监理工作通知单

项目名称：江苏泰州众品 1.5MW 分布式光伏发电项目

事由：关于现场施工质量问题

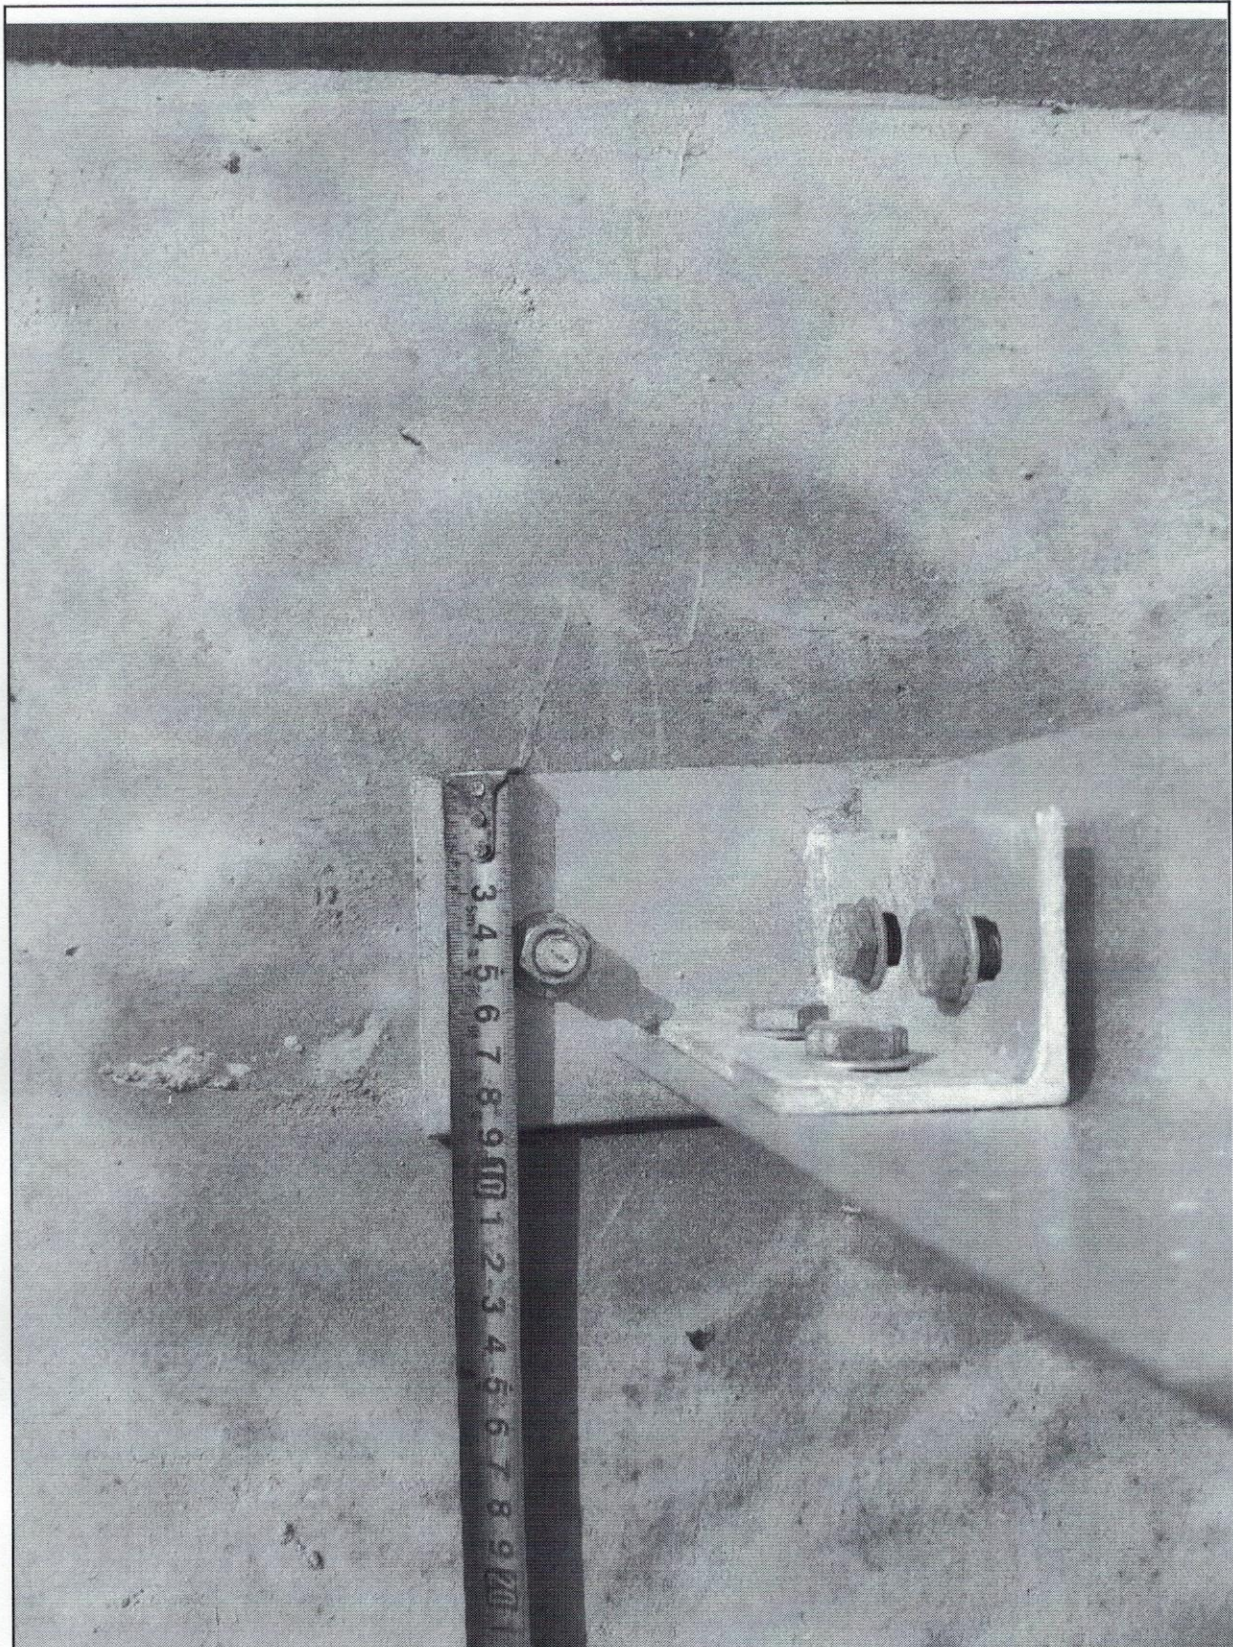
3、部分螺栓外露螺纹长度不满足图纸要求；

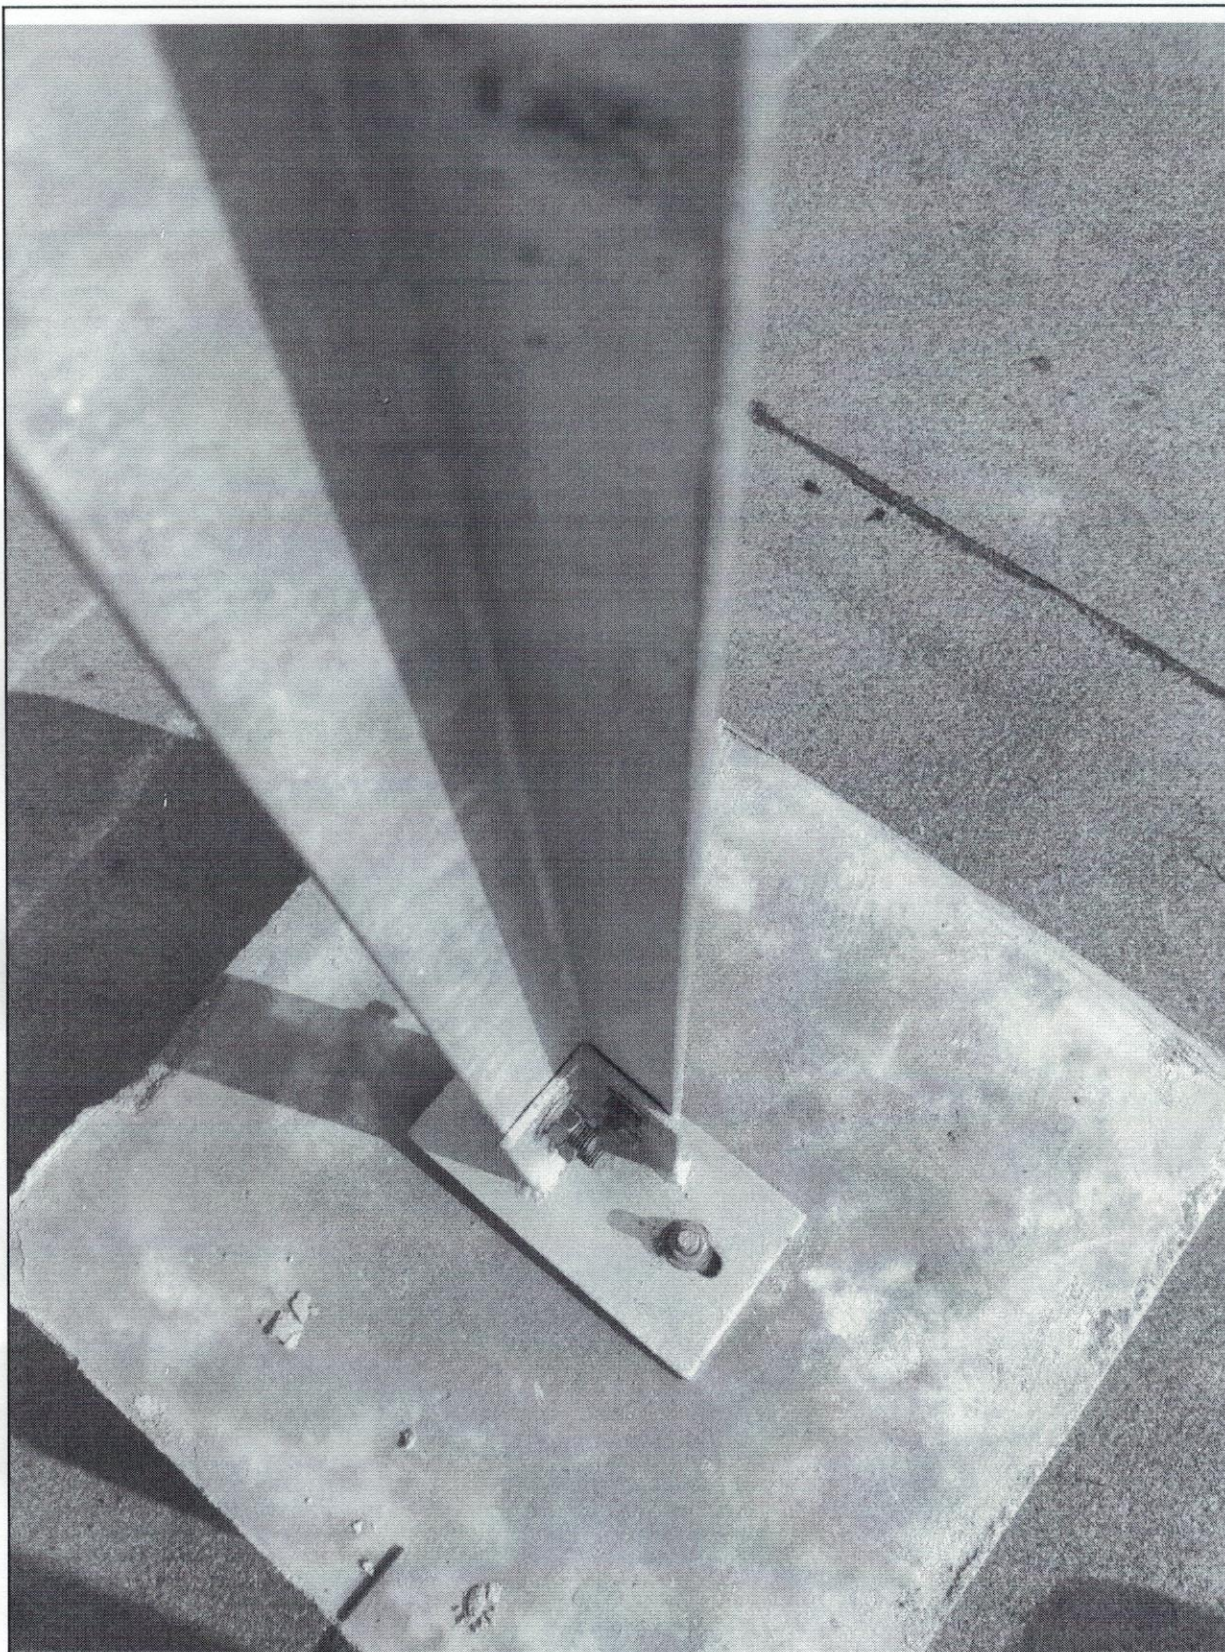
4、立柱底板连接件尺寸与图纸设计不符；

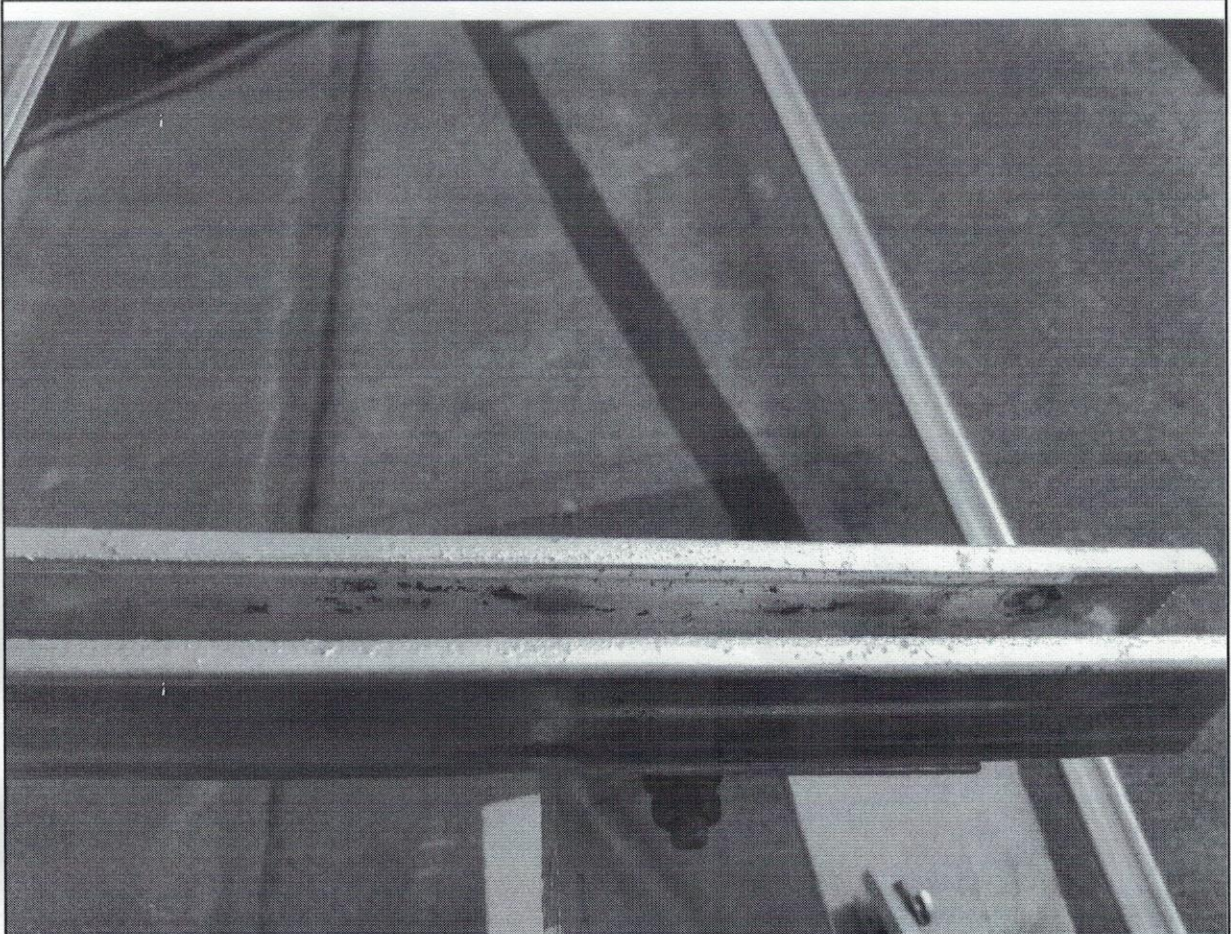
5、立柱安装位置错误（图纸设计为立柱安装在底板连接件内侧且与底板平齐，现场为外侧，未与底板平齐）；

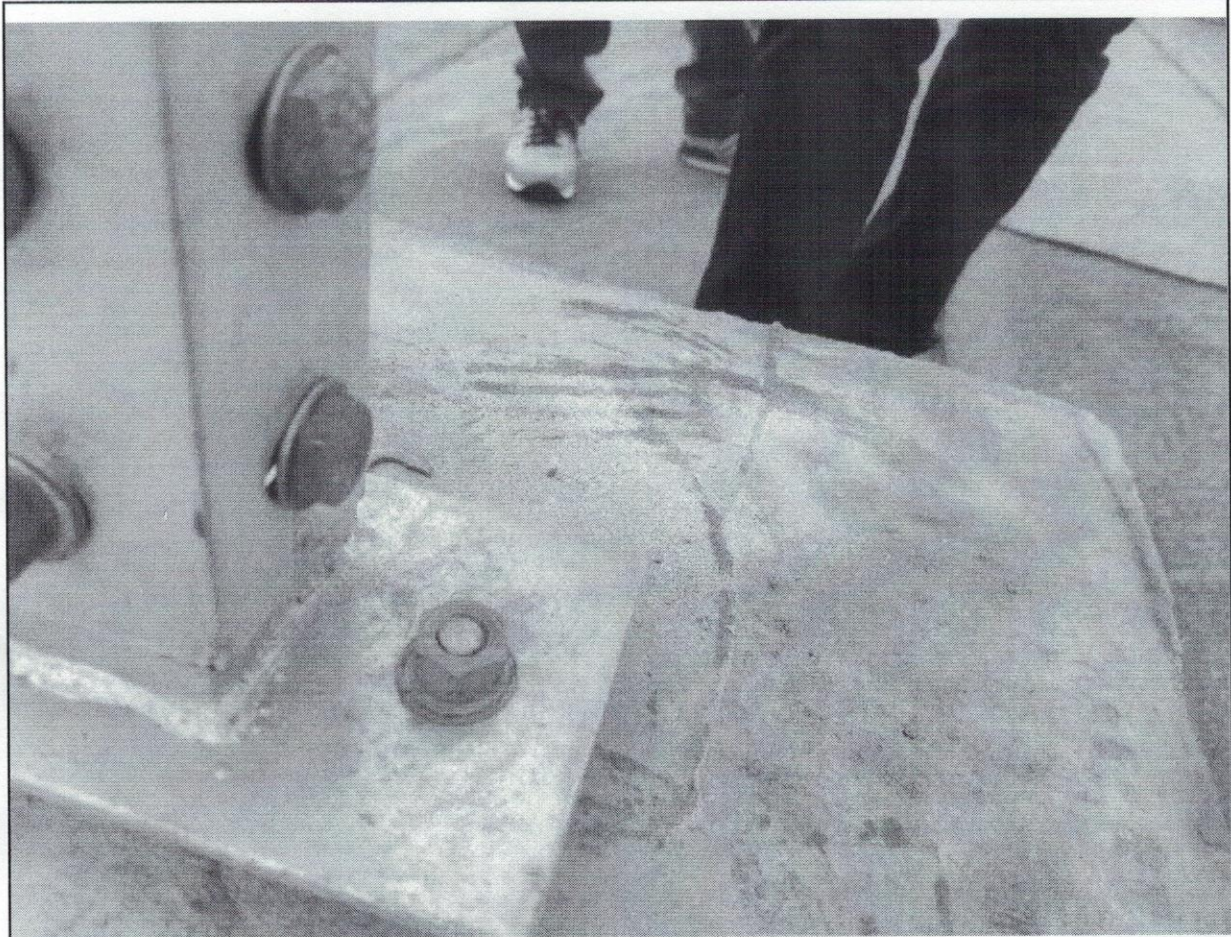
6、支架基础未找平及螺栓孔位置错误，导致支架垂直方向可调节范围变小，现场采用在立柱底板下部垫螺母调平，导致支架结构不稳定、螺栓外漏螺纹长度不够等现象；
